RENESAS TECHNICAL UPDATE

製品分類	MPU & MCU	発行番号	TN-16C-A203A/J	Rev.	第1版
題名	R32C/145グループ ユーザーズマニュアル ハードウェア編 誤記訂正		情報分類	技術情報	
適用製品	R32C/145グループ	対象ロット等	関連資料	R32C/145グループ ユーザーズマニュアル ハードウェア編 Rev.1.00 (RJJ09B0621-0100)

R32C/145グループ ユーザーズマニュアル ハードウェア編 Rev.1.00において誤記がありましたので、以下のとおり訂正いたします。

図24.33 LIN“L”検出割り込みブロック図

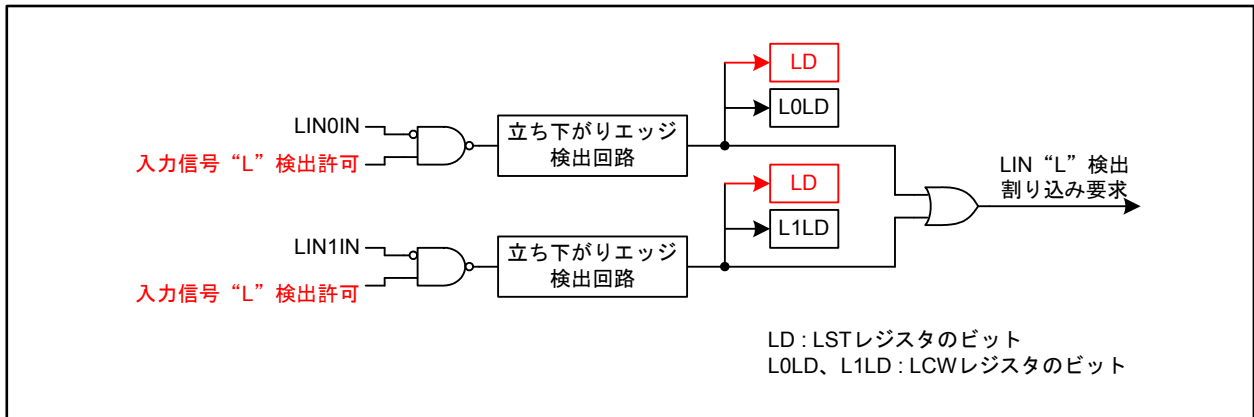
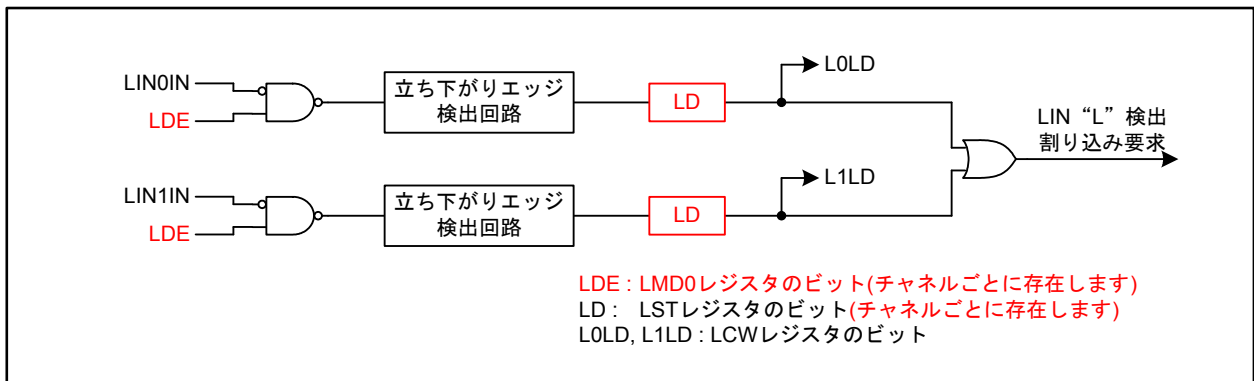
図24.33を以下のとおり訂正いたします。

図 26.22 GC0IE~GC5IE レジスタ

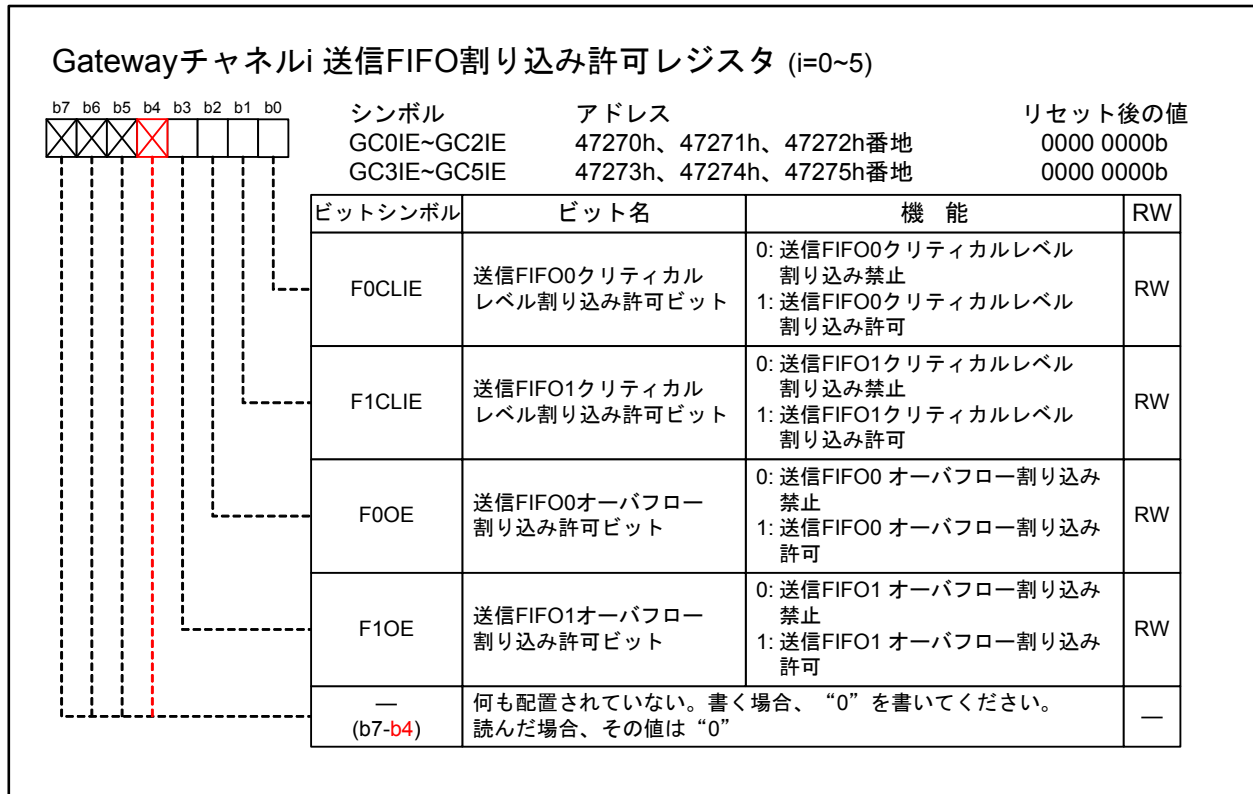
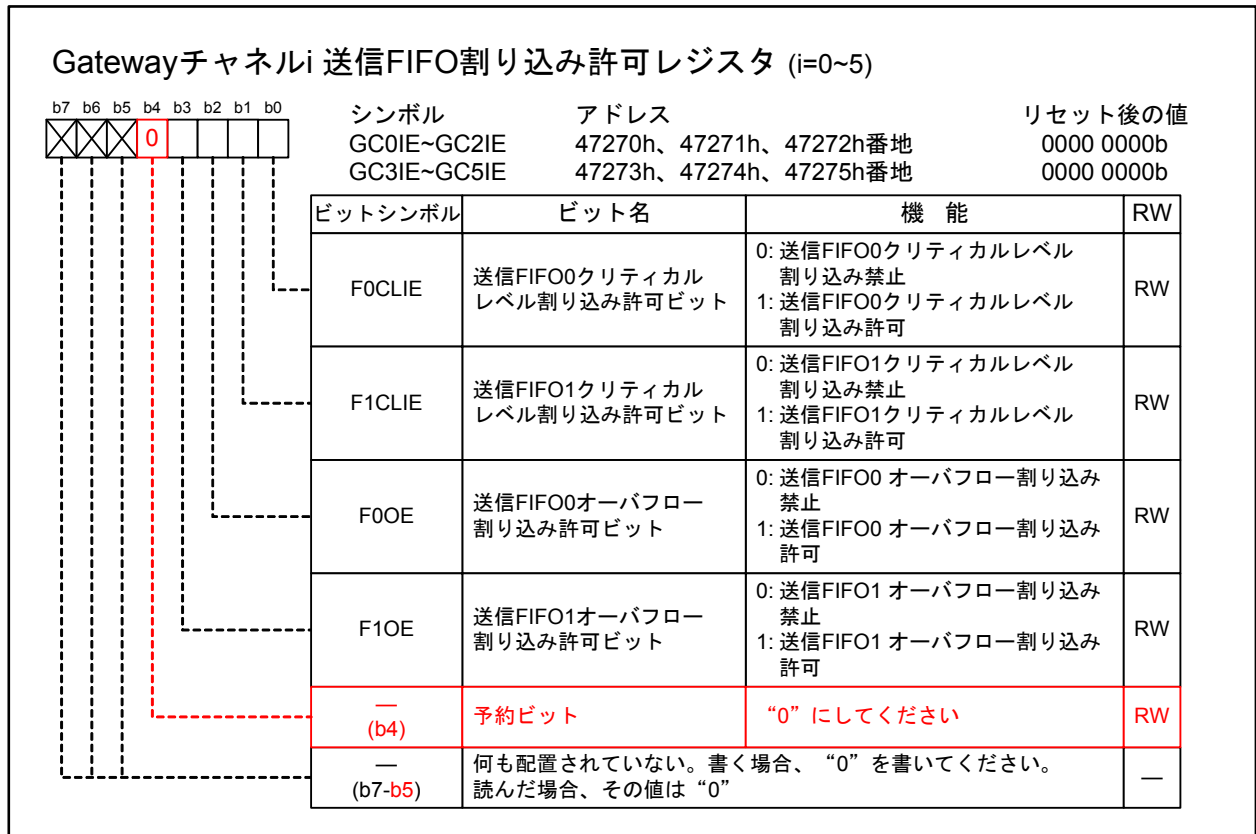
図26.22の(b4)を以下のとおり訂正いたします。

図26.35 モード遷移のイメージ

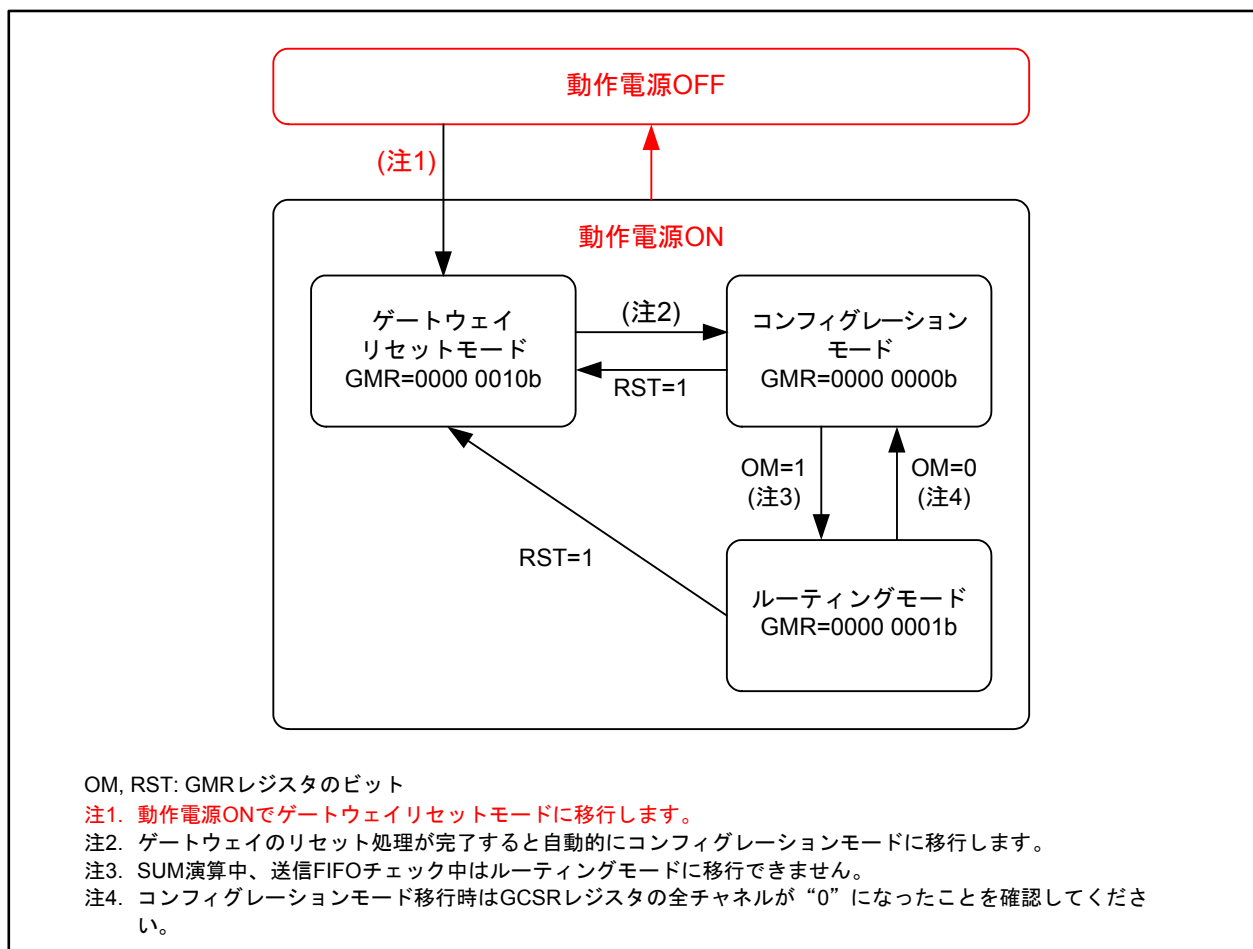
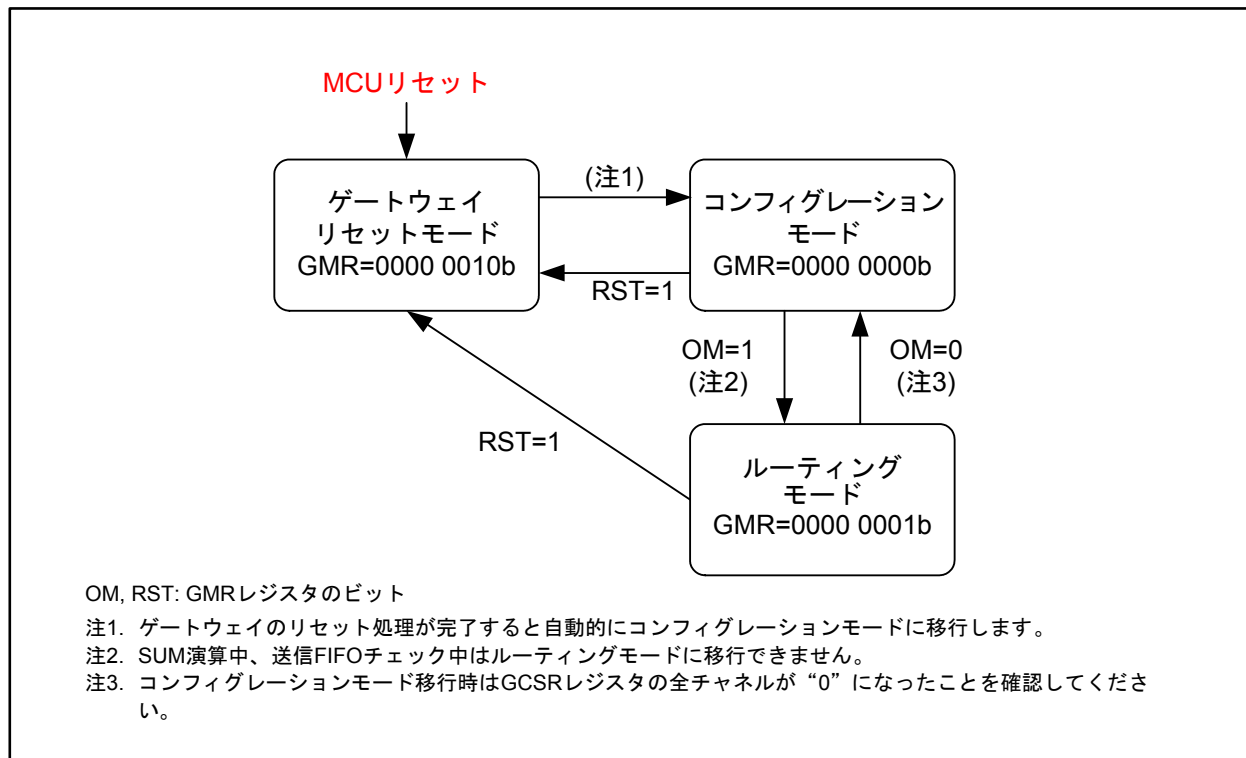
図26.35から動作電源に関する記載を以下のとおり削除いたします。

図 27.1 入出力端子ブロック図(代表例) (i=0~10、j=0~7)

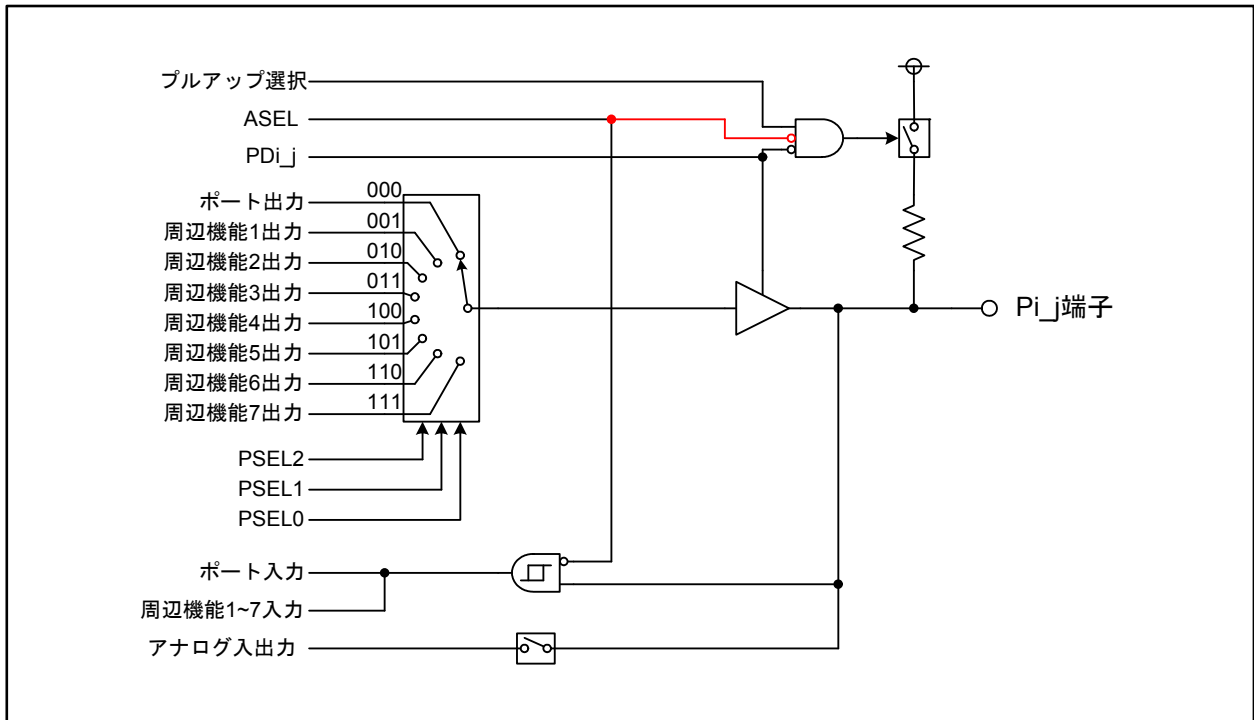
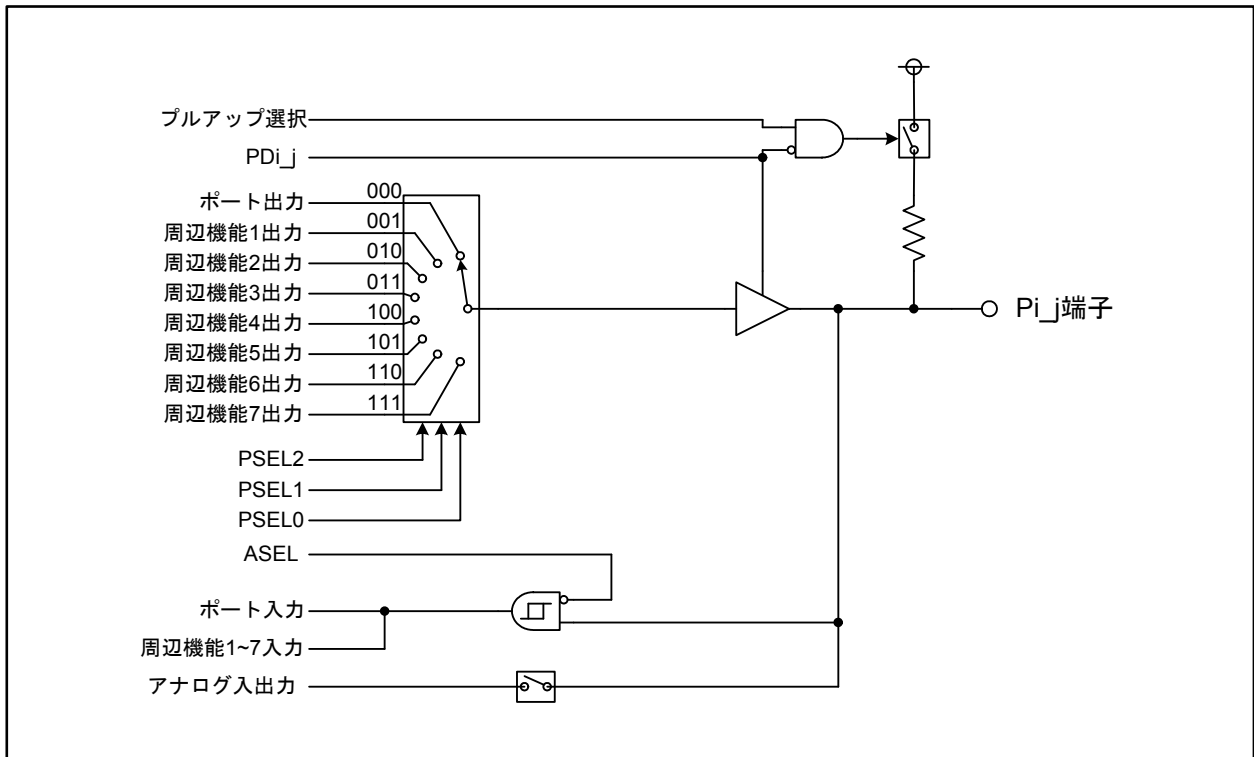
図27.1を以下のとおり訂正いたします(TN-16C-A199A/J 参照)。
